Stadtrat am 04.10.2012		öffentlich		
Nr. 10 der TO		Vorlagen-Nr.: FB 3/652/2012		
Dez. I	FB 3: Planen und Bauen	Datum: 20.09.2012		
FBL / stellv. FBL	FB Finanzen	Dezernat I / II	Der Bürgermeister	
Beratungsfolge:				
Gremium:	Datum:	TOP	Zuständigkeit	Bemerkungen:
Stadtrat	04.10.2012		Entscheidung

Bebauungsplan "Höckenkamp-Süd"

Übersicht der Möglichkeiten zur verkehrlichen Anbindung (unmaßstäblich)

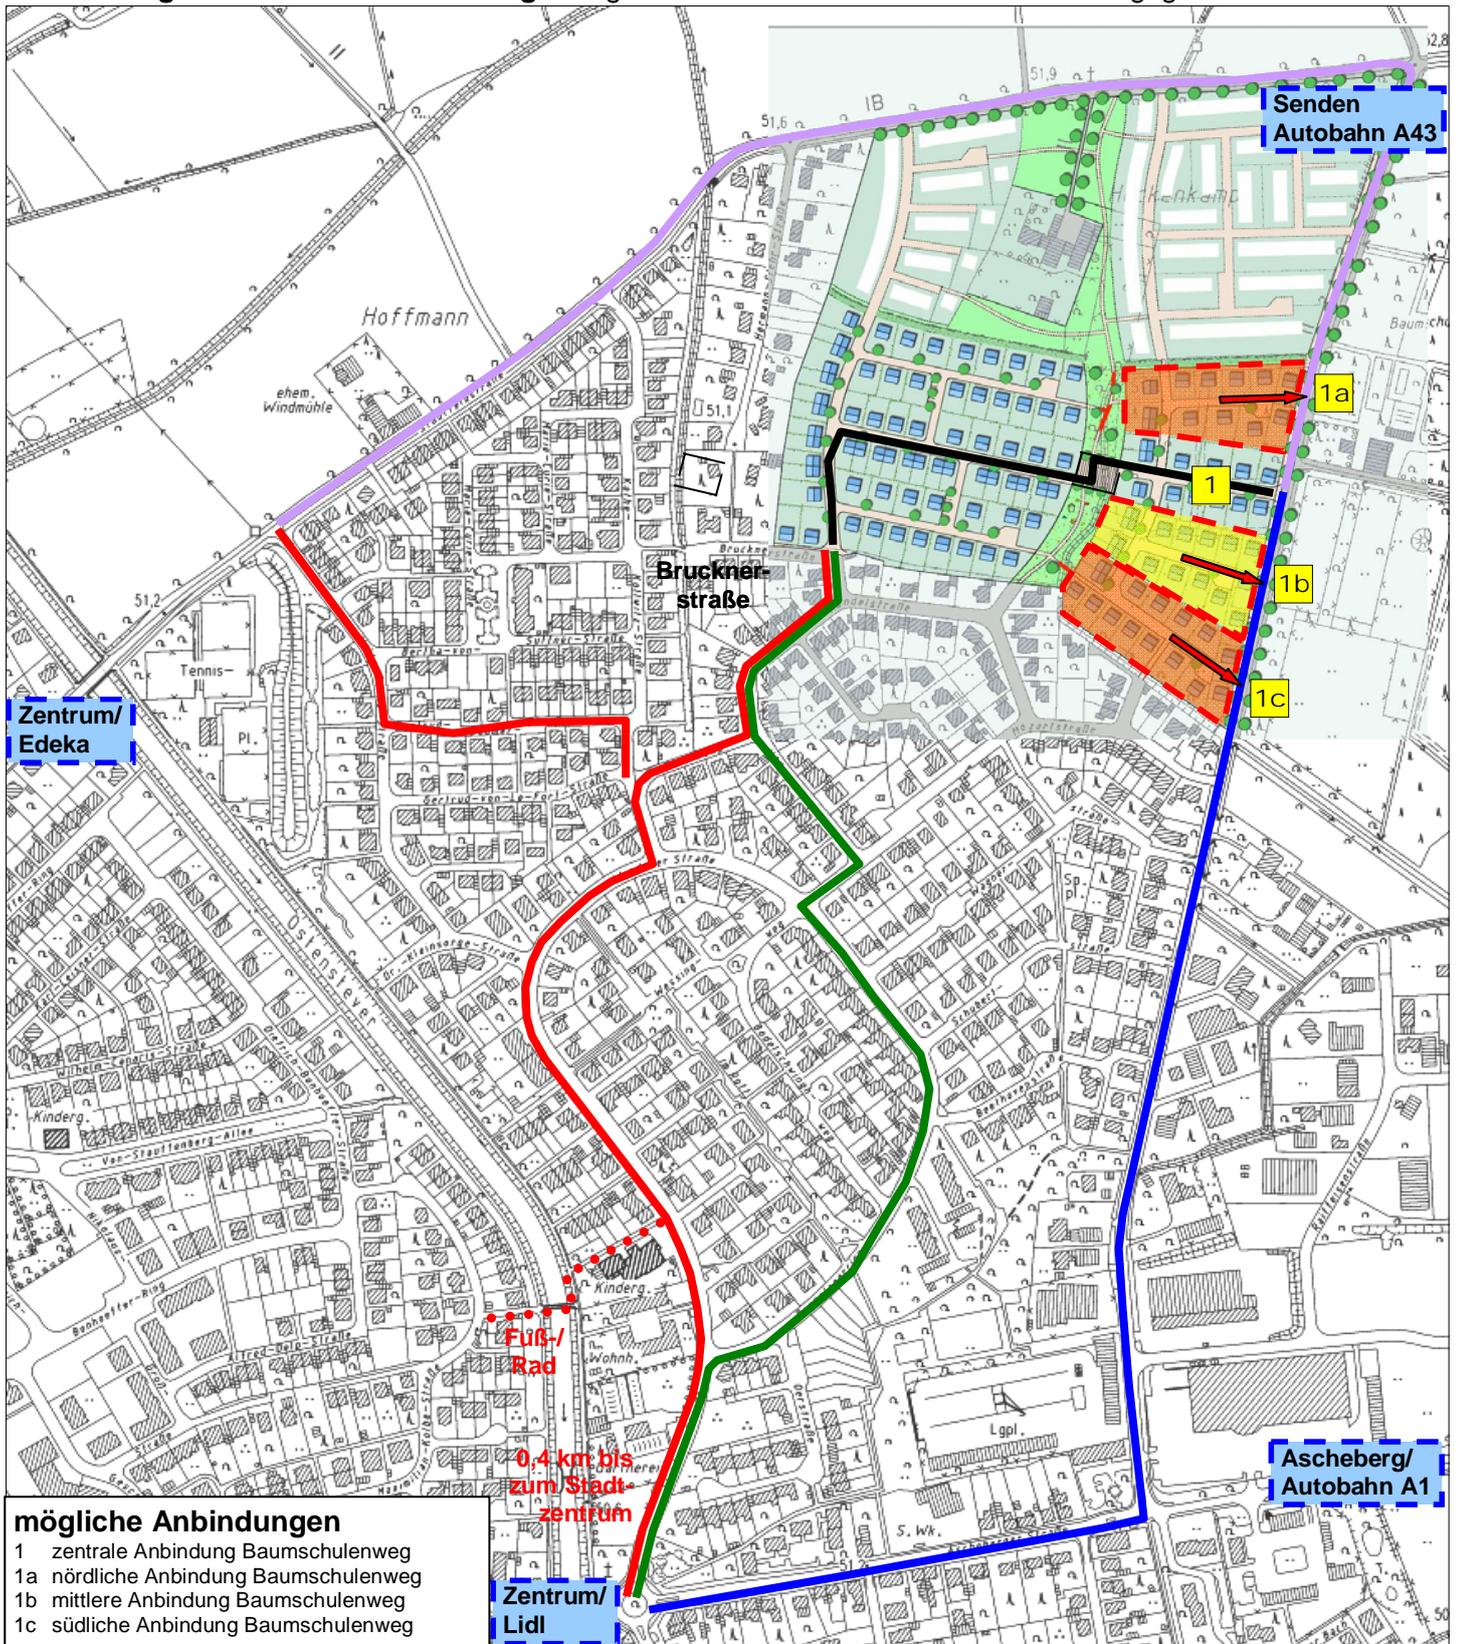
Anbindung an den "Baumschulenweg"

- 1 zentrale Anbindung "Baumschulenweg"
 - sie soll gemäß Entwurf das Rückgrat der Erschließung bilden, über das die überwiegenden Pkw-Ströme abgewickelt werden
- 1a nördliche Anbindung "Baumschulenweg" &
- 1b mittlere Anbindung "Baumschulenweg" &
- 1c südliche Anbindung "Baumschulenweg"
 - die Grafik zeigt eine Einschätzung, welche Einzugsgebiete sich voraussichtlich ergeben würden, wenn eine oder mehrere der drei Stichstraßen bis an den "Baumschulenweg" durchgebunden würden; der Entlastungseffekt wird für sehr gering gehalten,
 - im Gegenzug ginge die hohe Standortgunst verloren, an einer Sackgasse zu wohnen

- die zentrale Anbindung an "Baumschulenweg" (Baustein 1) bleibt wie gehabt wesentlicher Kernpunkt der Konzeption, weitere Zufahrten (Bausteine 1a-c) zum "Baumschulenweg" werden nicht geschaffen

Anbindung an den Baumschulenweg - angenommene Fahrtroutenwahl und Einzugsgebiete

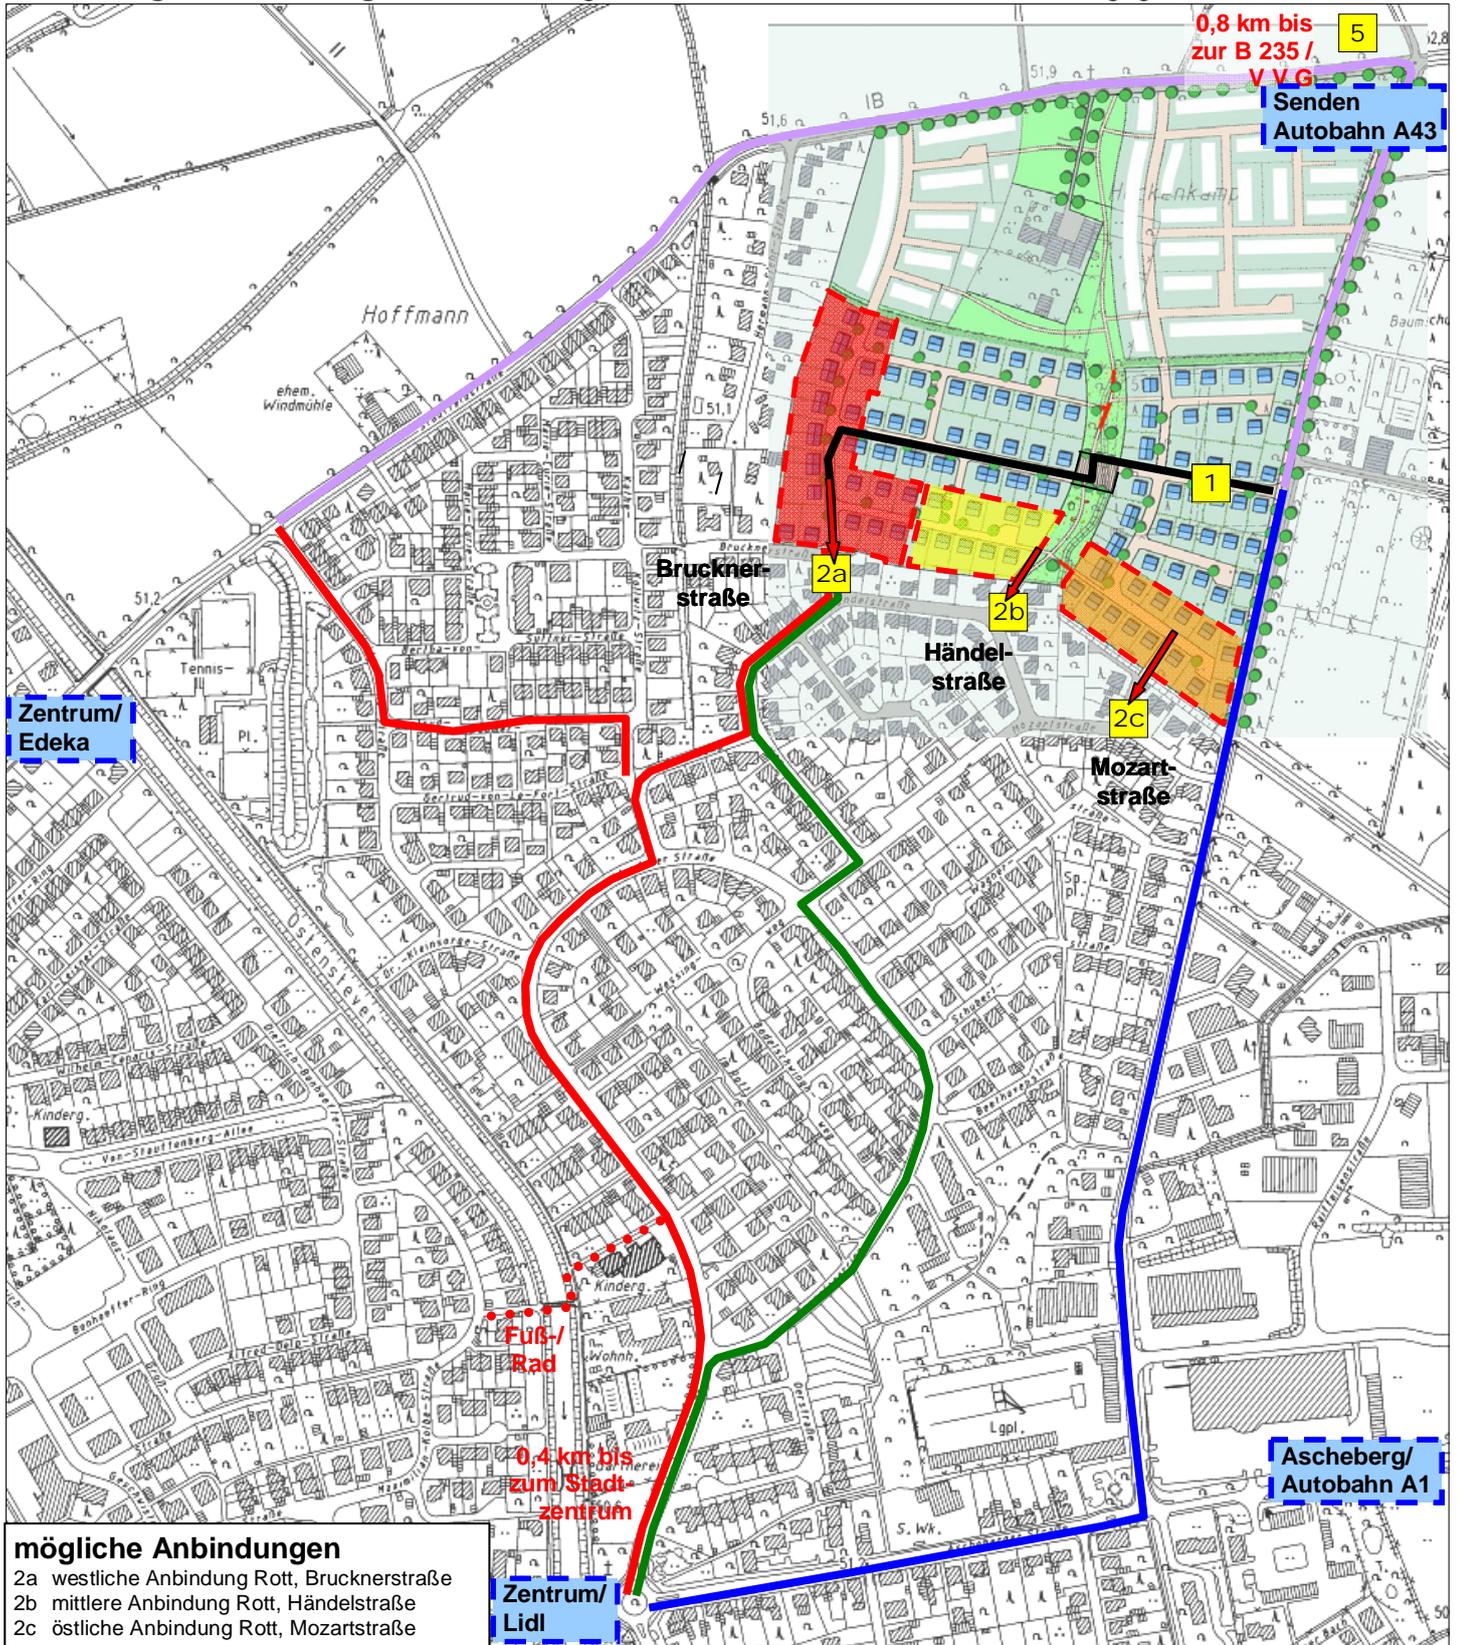
Anbindung an das Wohngebiet "Rott"

- 2a westliche Anbindung Rott, "Brucknerstraße"
 - mit Hilfe der Zufahrt zur "Brucknerstraße" sieht bereits das ursprüngliche Konzept vor, dem Baugebiet eine zweite, wenn auch deutlich untergeordnete Erschließung zu geben;

- diese Fahrtroutenwahl würde sich voraussichtlich auf die Pkw beschränken, die relativ direkt, kurz und mit wenigem Abbiegen ins Wohngebiet Rott gelangen würden (s. Grafik);

- die Anbindung wird für die Dauer der Tief- und Hochbaumaßnahmen (ca. 6-7 Jahre) per Pflanzkübel oder Poller für Pkw / Lkw gesperrt werden;
 - hierdurch gelänge vermutlich auch der Effekt, dass sich die Pkw-Fahrer an die Hauptachse zum "Baumschulenweg" gewöhnen

- 2b mittlere Anbindung Rott, "Händelstraße"
 - eine Zufahrt zur "Händelstraße" würde vermutlich nur von einer geringen Pkw-Anzahl genutzt (s. Grafik),
 - im Gegenzug ginge die exklusive Anbindung für Fußgänger und Radfahrer verloren, der Grünzug müsste deutlich beschnitten werden, ein kurzes Teilstück der Anbindung wäre nur einseitig anbaubar

- 2c östliche Anbindung Rott, "Mozartstraße"
 - eine Zufahrt zur "Mozartstraße" würde vermutlich nur von einer vergleichsweise geringen Pkw-Anzahl genutzt (s. Grafik), deren nächstes Fahrtziel wiederum der "Baumschulenweg" wäre

- das Ursprungskonzept sieht aber ohnehin eine Fuß-/Radverknüpfung dort vor, die sich ohne großen Aufwand aufweiten ließe

- die südwestliche Anbindung an die "Brucknerstraße" (Baustein 2a) soll wie gehabt in Zukunft das alte und das neue Wohnquartier verbinden, sie wird aber für die Dauer der Tief- und Hochbaumaßnahmen (ca. 6-7 Jahre) für Pkw und Lkw gesperrt, um Schäden durch den Baustellenverkehr auszuschließen; das hat den positiven Nebeneffekt, dass vorab über längere Zeit hinweg die Fahrtroutenwahl / -gewohnheiten geprägt wird; weitere Zufahrten zum Wohngebiet "Rott" (Bausteine 2b+c) werden nicht geschaffen

Anbindung an das Wohngebiet Rott - angenommene Fahrtroutenwahl und Einzugsgebiete

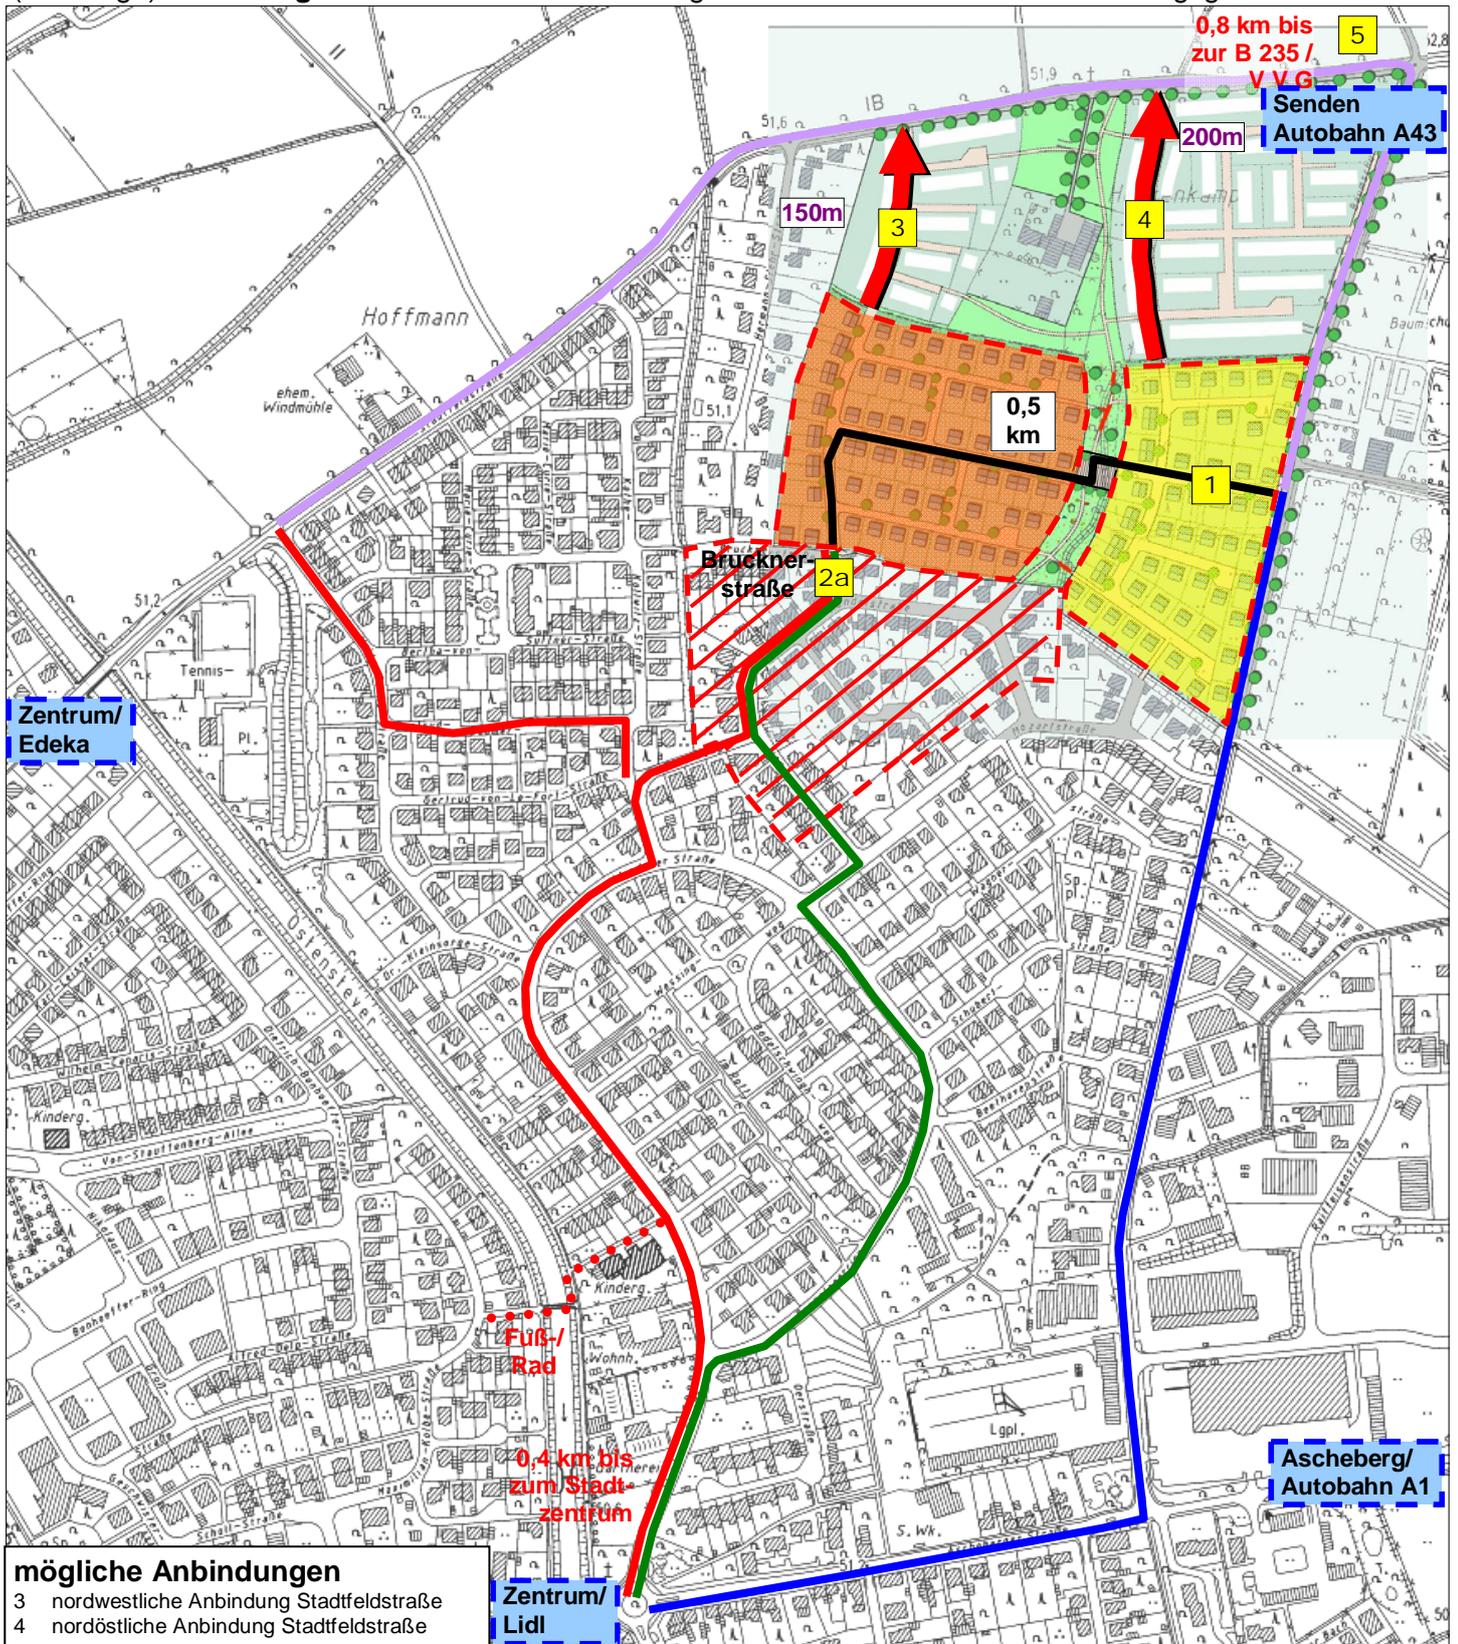
vorzeitige Anbindung an die "Stadtfeldstraße"

- 3 nordwestliche Anbindung "Stadtfeldstraße"
 - das Konzept sieht ohnehin vor, bei der mittelfristigen Umsetzung des nördlichen Bauabschnitts eine Direktverbindung an die "Stadtfeldstraße" zu schaffen; (bei vorzeitiger Realisierung wäre bereits frühzeitig die Verlängerung des von Westen kommenden Radweges entlang der "Stadtfeldstraße" bis zu dieser neuen Einmündung einzuplanen)

- sie wäre voraussichtlich zumindest für die Bewohner westlich, ggfs. auch östlich des Grünzugs attraktiv, um Richtung Innenstadt zu gelangen
 - soweit im Süden eine Zufahrt zur bzw. von der "Brücknerstraße" besteht, wäre die Strecke ggfs. auch für die Bürger im gekennzeichneten Bereich des Wohngebiets "Rott" attraktiv, was zu Mehrverkehren in der "Brücknerstraße" führen würde

- mit einer vorzeitigen Realisierung (zunächst anbaufrei) würde man sich bereits jetzt sehr detailliert auf die dortigen Grundstücksgrößen westlich zur "Hermann-Stehr-Straße" festlegen und möglichen Spielraum zur Anpassung an die Grundstücksnachfrage aufgeben

- die mit den Eigentümern der betroffenen Flächen geführten Gespräche haben Mitwirkungsbereitschaft erkennen lassen

4 nordöstliche Anbindung "Stadtfeldstraße"

- statt auf 150m (s. Baustein 3) würde die Erschließung über 200m anbaufrei verlaufen und Bereiche zerschneiden, die aktuell für die Rollrasen-Erzeugung genutzt werden, der Fahrtrouten-Vorteil im Vergleich zum ohnehin nahegelegenen "Baumschulenweg" dürfte gering sein
- mit einer vorzeitigen, zunächst anbaufreien Realisierung würde in großem Maße Spielraum aufgegeben, auf verschiedene Szenarien für die Hofanlage Höckenkamp zu reagieren

- die nordwestliche Anbindung an die "Stadtfeldstraße" (Baustein 3) soll planerisch bereits insoweit vorbereitet werden, dass sie als schlauchartige Verkehrsfläche nach Norden in den aktuell anstehenden Bebauungsplan der südlichen Hälfte mit einbezogen und festgesetzt wird, so dass sie bei Bedarf kurzfristig umgesetzt werden kann; vor Baubeginn wird jedoch zunächst die verkehrliche Entwicklung beobachtet
